交通安全设施标准横断面图

中叙设计集团有限公司 建筑 市政 公路 水利 园林 设计证书: A251022899	明溪县工业集中区至军民融合产业园 连接线道路工程	路灯布置横断面设计图	设计	廖 萃	复核	公 路 港	审核	李 树 明	图号	日期	2022. 12
---	-----------------------------	------------	----	-----	----	-------	----	-------	----	----	----------

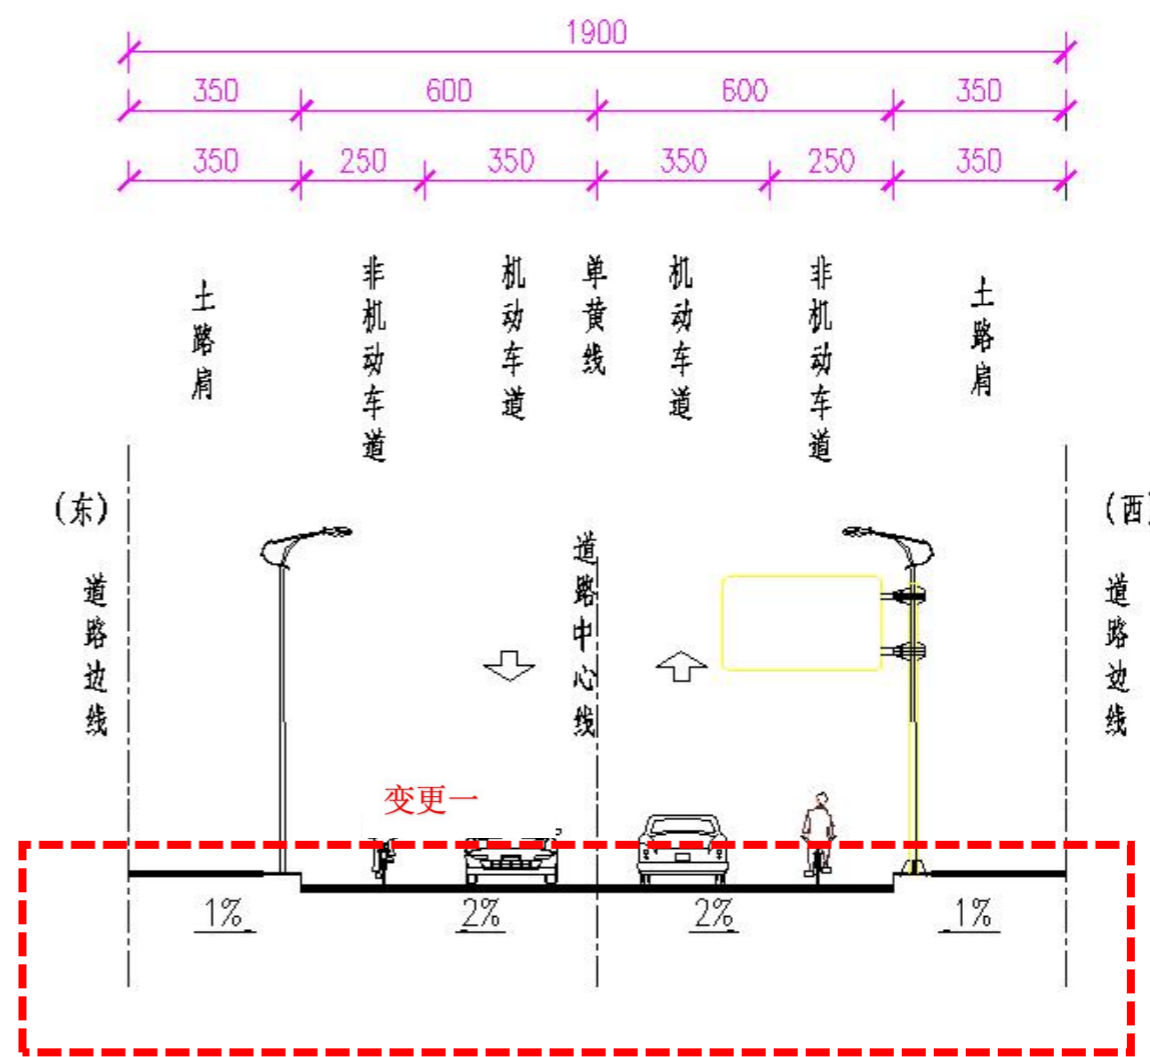
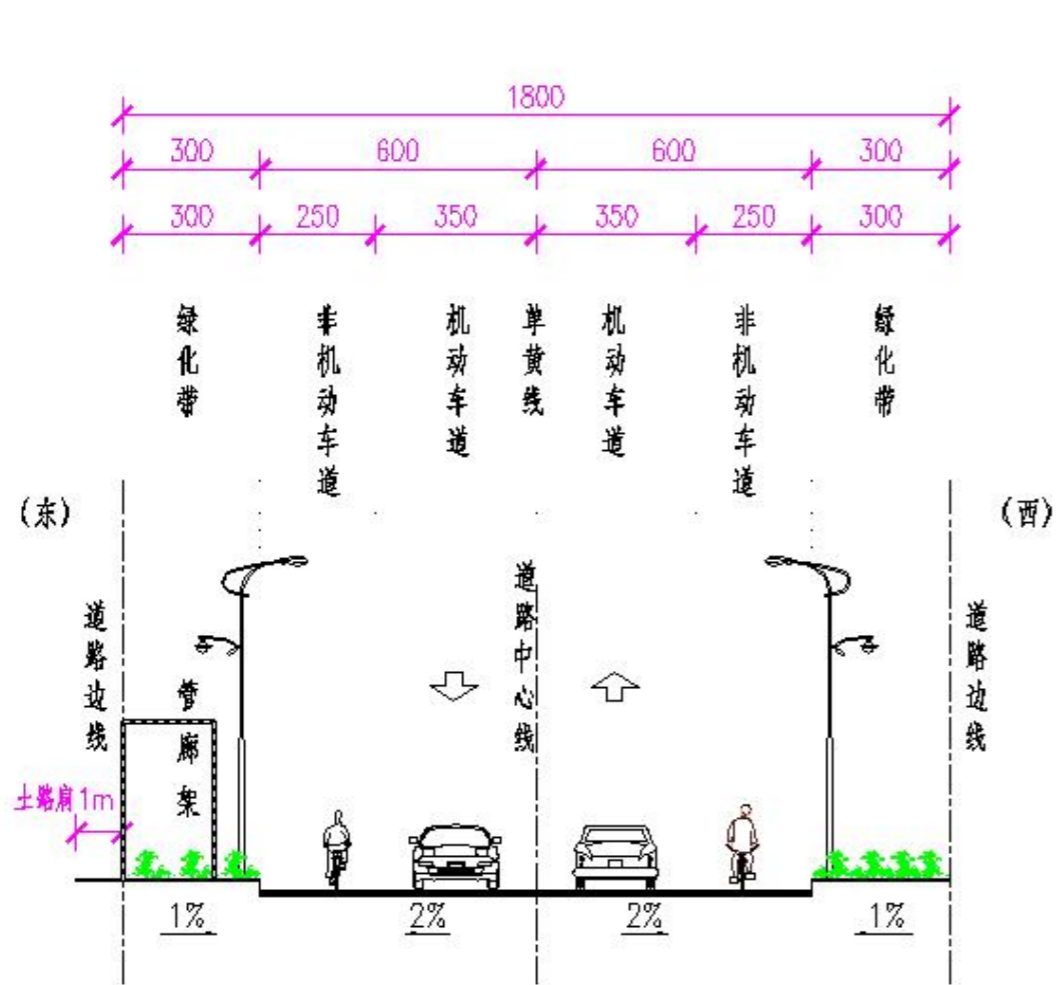
变更一：取消标志标线布置，由业主后期统一实施。

道路标准横断面图

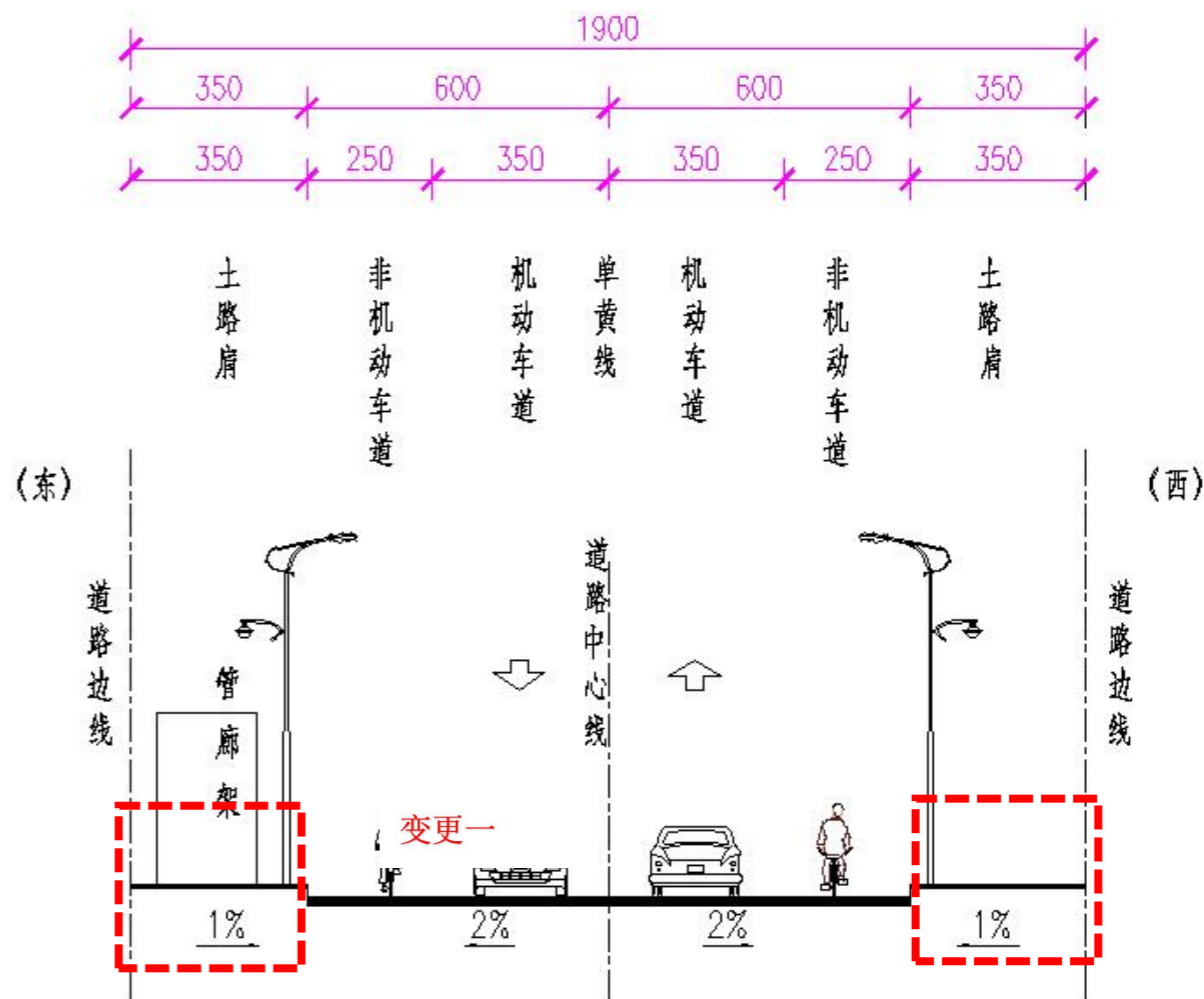
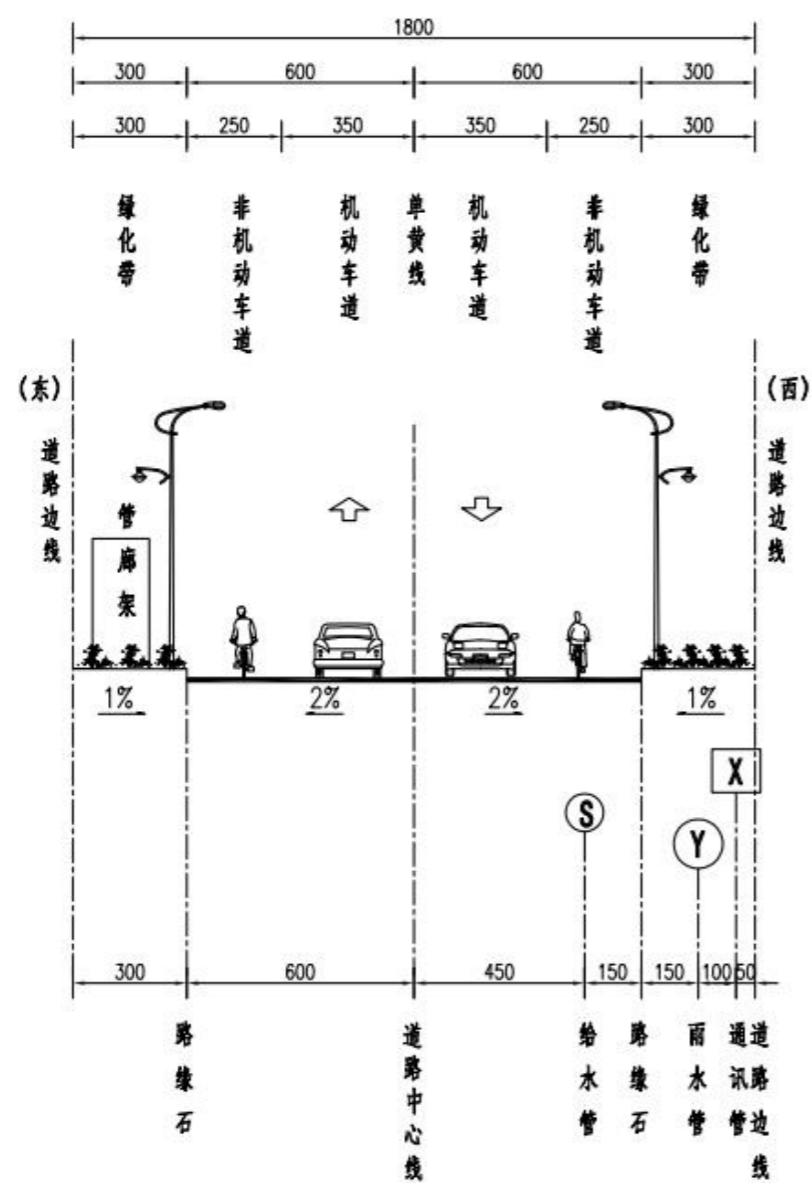
变更一：人行道绿化带取消，由业主后期统一实施。

管综标准横断面图

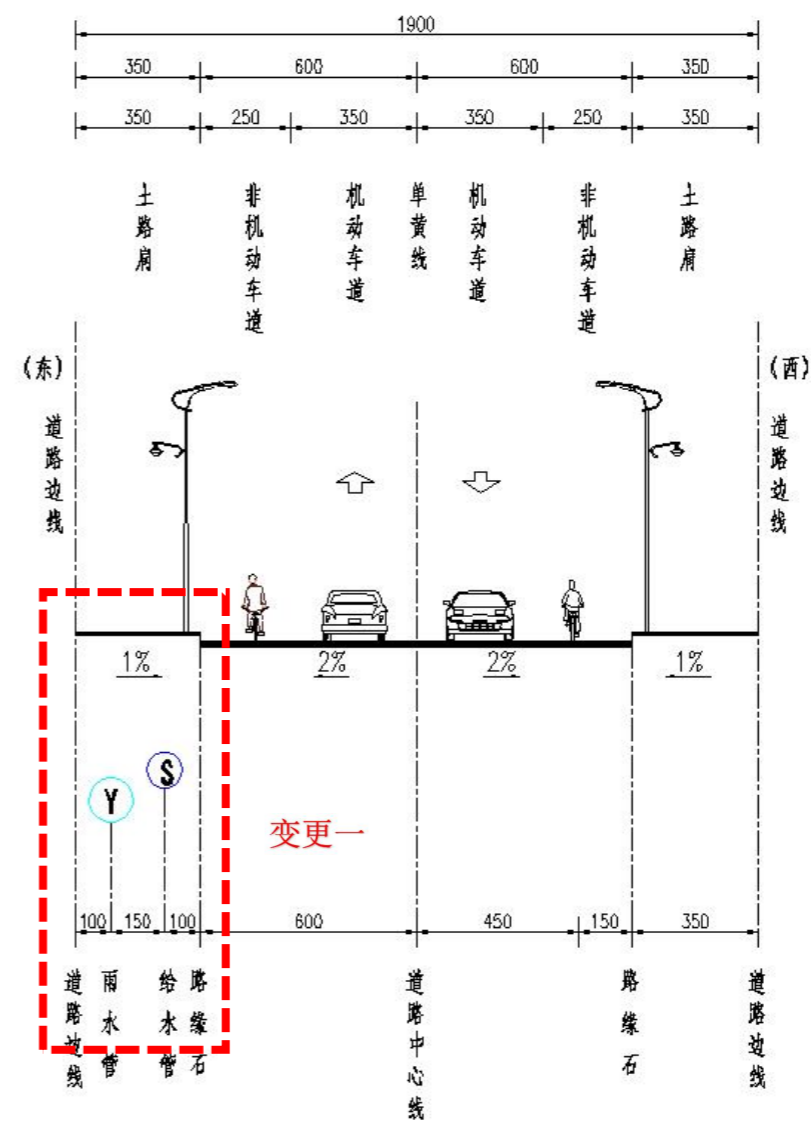
变更一：给水，雨水布置位置进行调整。

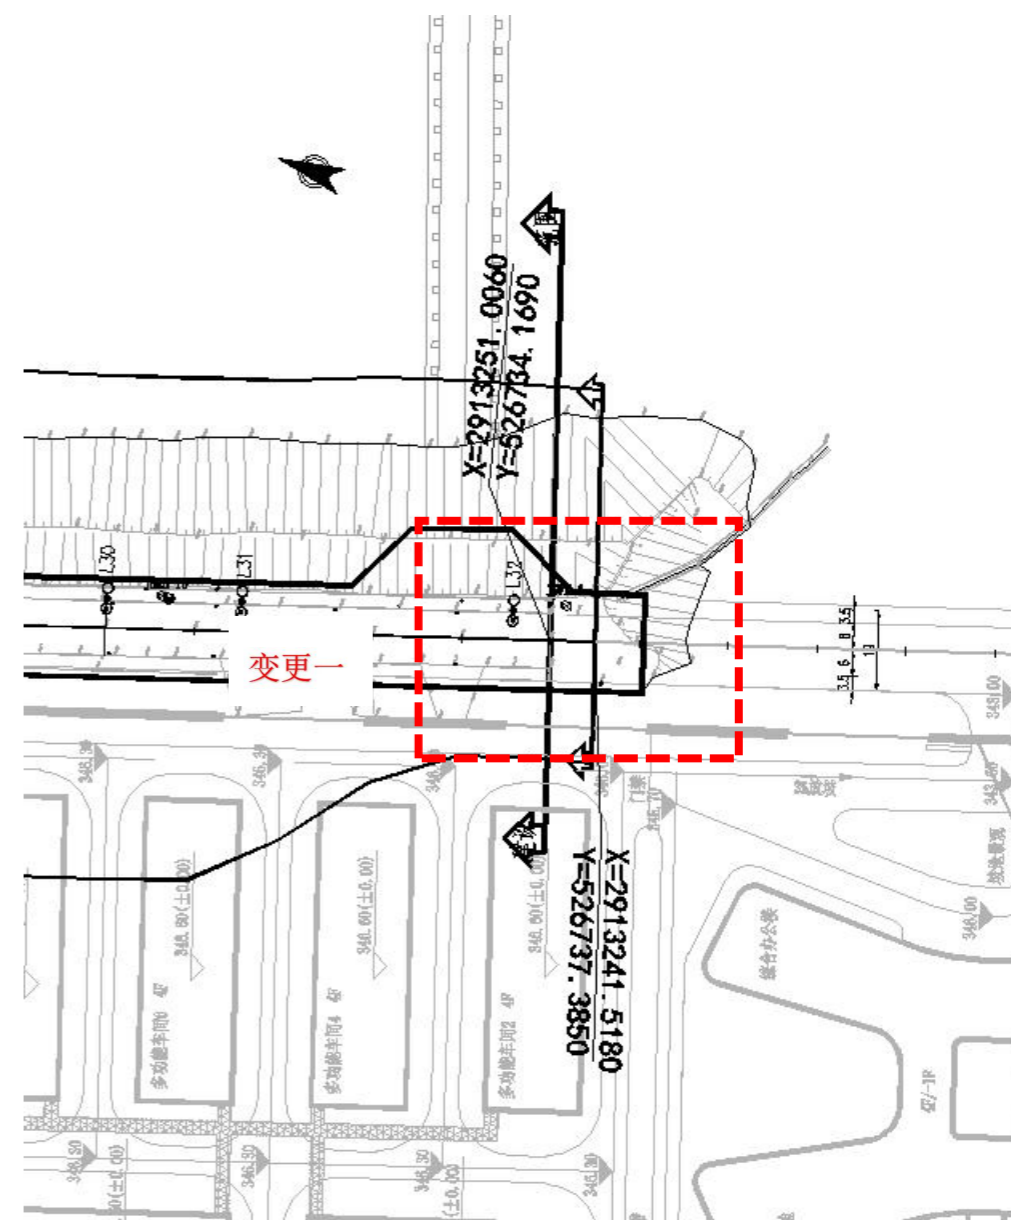
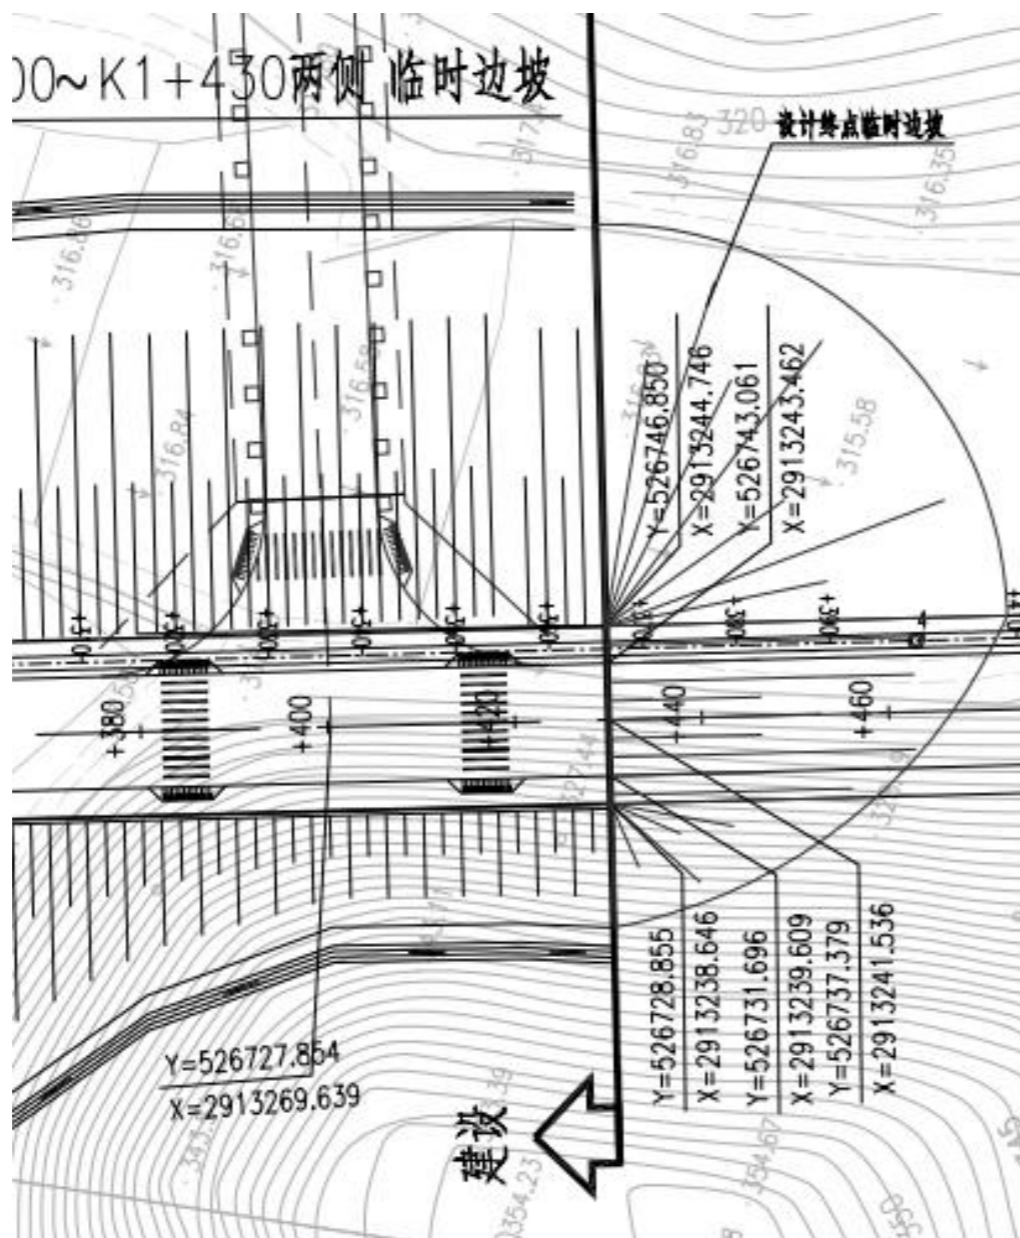
变更一：路面实施至 K1+420 末端预留 10m 路面，便于后期衔接实施

路灯布置横断面设计图  
(K0+300~K1+430)

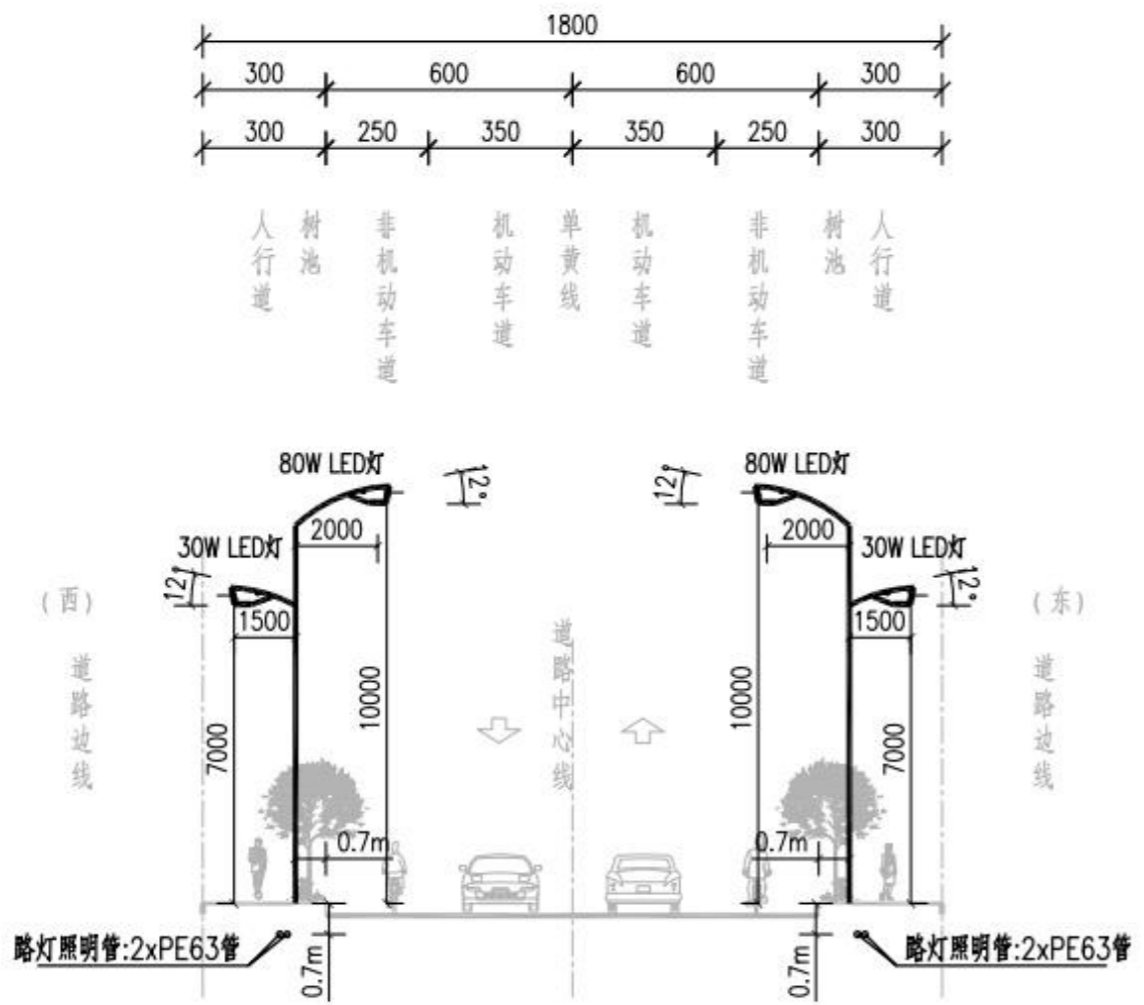
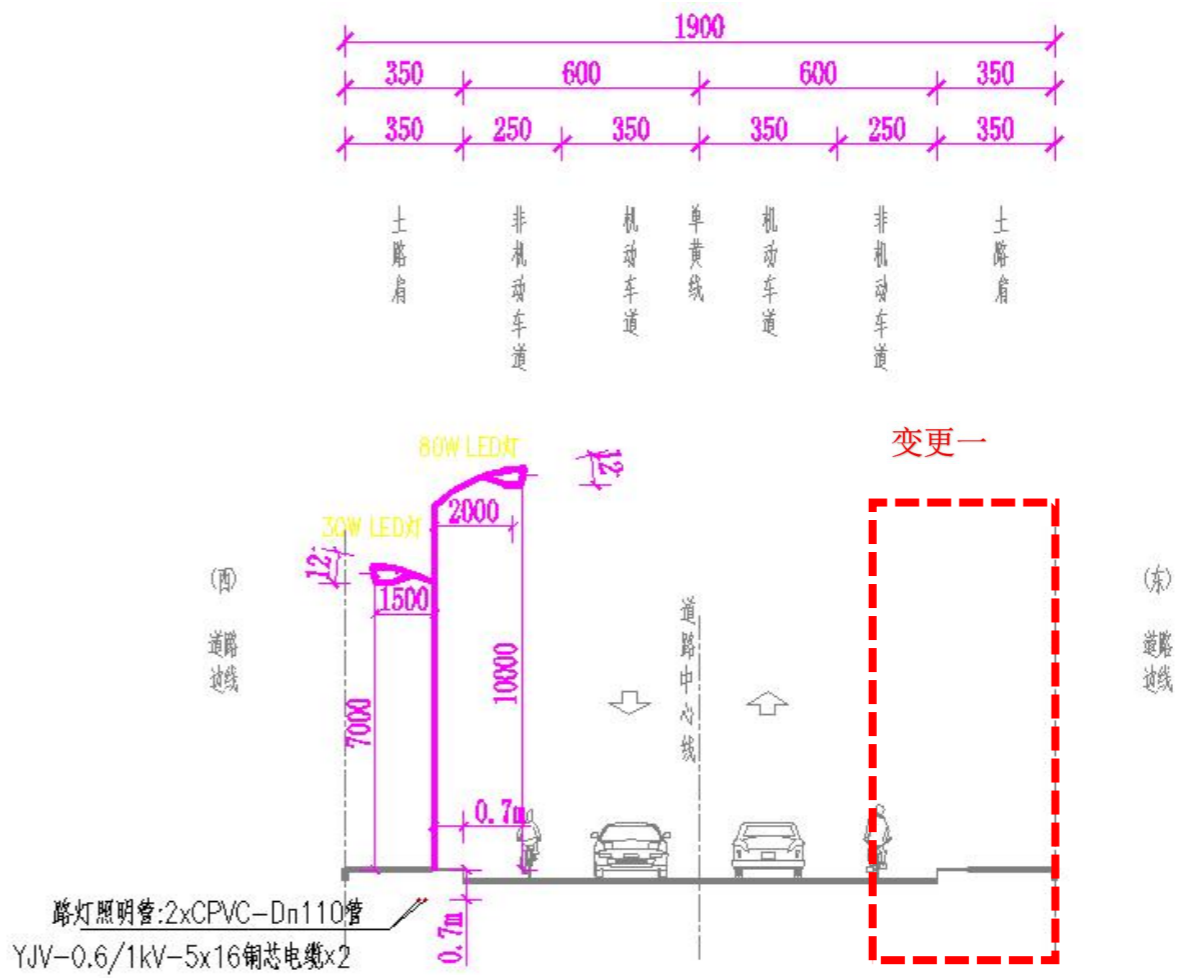
变更一：路灯双侧布置变更为单侧布置。
